INSTITUTO NACIONAL DE VÍAS PROCESO MISIONAL EJECUCIÓN DE PROYECTOS DE INFRAESTRUCTURA DE TRANSPORTE MANUAL DE INTERVENTORÍA OBRA PÚBLICA LISTA DE CHEQUEO INFORME MENSUAL DE INTERVENTORÍA	CÓDIGO	MEPI-MN1-IN-15-FR-1
		VERSIÓN	1
		PÁGINA

Contrato de Obra No. <u>MP-LP-004-2022</u>	Contratista: <u>CODIFA SAS</u>
Contrato de Interventoría No. <u>976-2022</u>	Interventoría: <u>CONSORCIO INTERVENTORES VIALES</u>

Objeto Contrato de Obra:
MEJORAMIENTO EN LA VIA GARRAPATA – FLORES DE MARIA EN EL MUNICIPIO DE PIVJAY -DEPARTAMENTO DEL MAGDALENA

INFORME MENSUAL No. <u>3</u>	MES O PERIODO: <u>02 DE ENERO AL 31 DE ENERO DEL 2023</u>
-------------------------------------	--

Imagen 4-10 Estructura propuesta alternativa

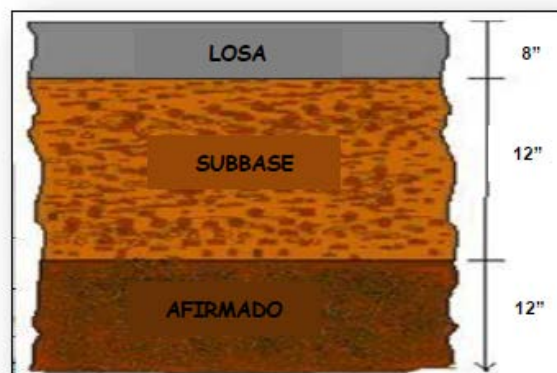
Comentario: Solo se presenta una alternativa, aunque se menciona que se diseñarán dos.

Imagen 4-10 Estructura propuesta alternativa

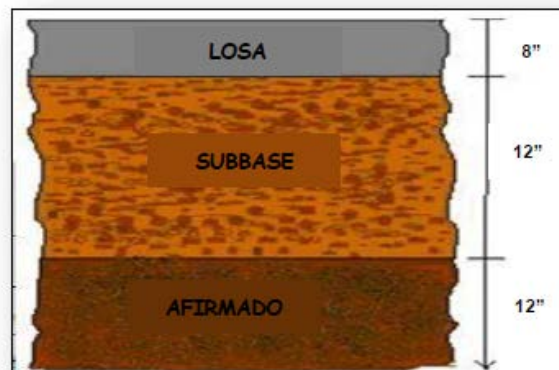
Comentario: Solo se presenta una alternativa, aunque se menciona que se diseñarán dos.

Figura 5 - 2 Esquemas de estructuras utilizadas en el diseño con concreto con método Inviás

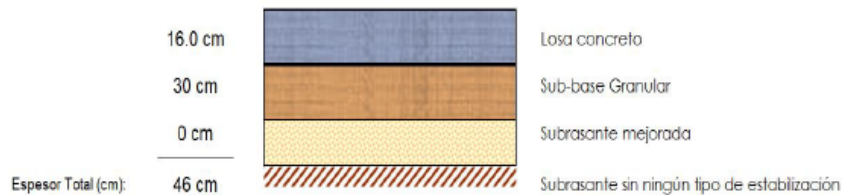
Comentario: El diseño se debe ajustar tanto el CBR de diseño como el tránsito de diseño una vez atendidas las observaciones

Figura 5 - 3 Estructura pavimento rígido – Metodología AASHTO, CBR 9.8%

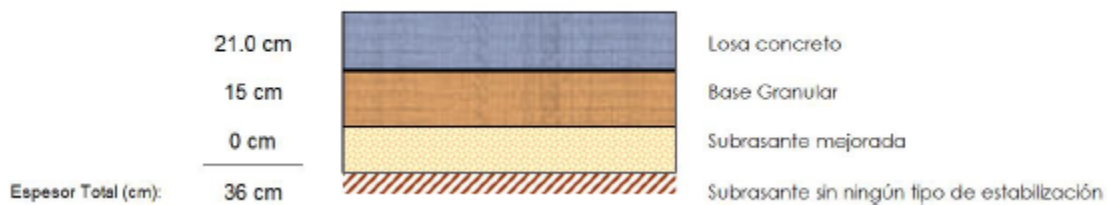
Comentario: El diseño se debe ajustar tanto el CBR de diseño como el tránsito de diseño una vez atendidas las observaciones

No se presentar los soportes del cálculo de la estructura de pavimento.
